Mission régionale d'autorité environnementale
BOURGOGNE - FRANCHE - COMTÉ

**Avis de la Mission Régionale d'Autorité environnementale
de Bourgogne-Franche-Comté
sur un projet de centrale photovoltaïque flottante
sur la commune de Moffans-et-Vacheresse (70)**

N° BFC-2026-013306/A P

Zones d'étude du milieu naturel et plan masse du projet (cf. p.118 et p.259 de l'étude d'impact (chapitres 9.1 et 21.1.1))

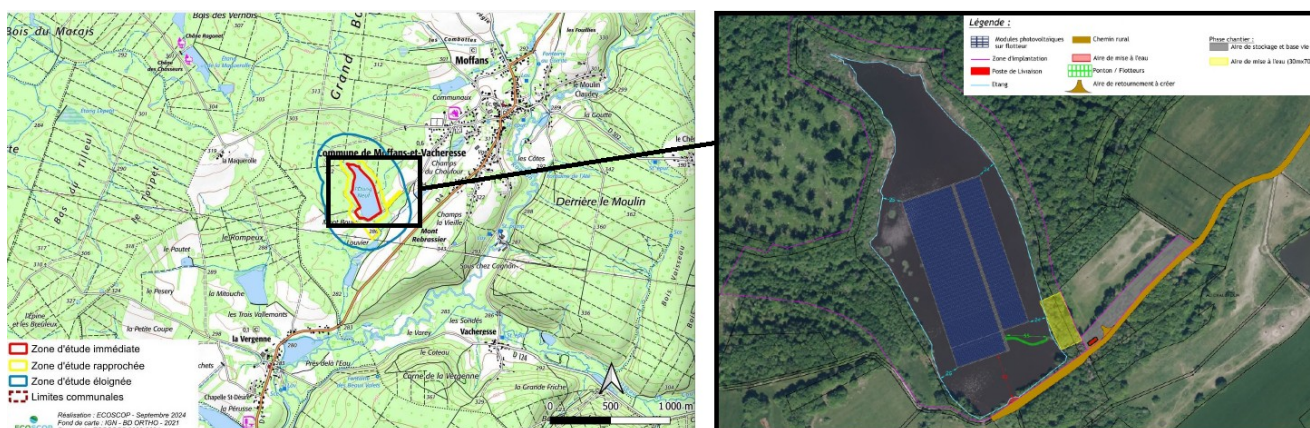
La MRAe recommande d'élargir les zones d'étude du milieu naturel immédiate, rapprochée et éloignée et de présenter dans l'étude d'impact une carte représentant l'ensemble des cinq zones d'étude définies.
